**From:** "5.1.2.e"  
**Sent:** Wed, 13 Feb 2019 09:06:13 +0100  
**To:** "5.1.2.e" <5.1.2.e@Beverwijk.NL>  
**Subject:** FW: PVE Verkeer Plantage en parkeerterrein wc Plantage  
**Attachments:** Groen inventarisatie - ontwerp voorterrein Plantage

Hierbij de uitgangspunten verkeer voor nadere uitwerking parkeerterrein Plantage winkelcentrum.

VLOERKAART FIETSNETWERK BEVERWIJK

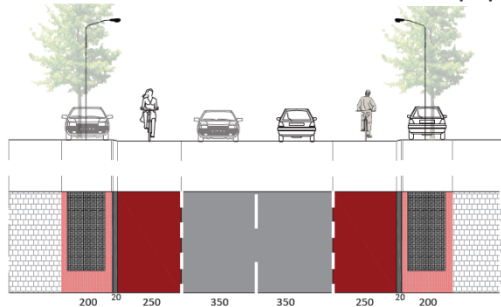
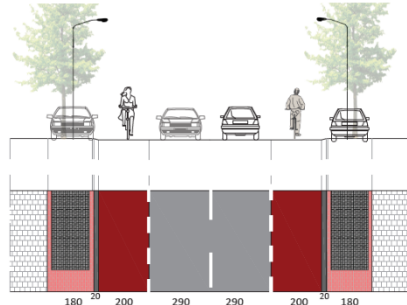
Conform de binnenkort vast te stellen vloerkaart fietsnetwerk Beverwijk is het profiel Plantage zoals hieronder aangegeven. Daarbij de keuze voor optimaal, minimaal of iets daar tussenin.

Uitgaande van het minimum profiel van 13,8 m, resteert nog 38,5-20 -13,8=4,7 m voor beide trottoirs langs Plantage.

Aan de woningzijde bijvoorbeeld 3 meter trottoir en andere zijde Plantage 1,7 meter.

Gevolg van het voorstel is dat as rijbaan Plantage ca. 1 meter verschuift richting parkeerterrein.
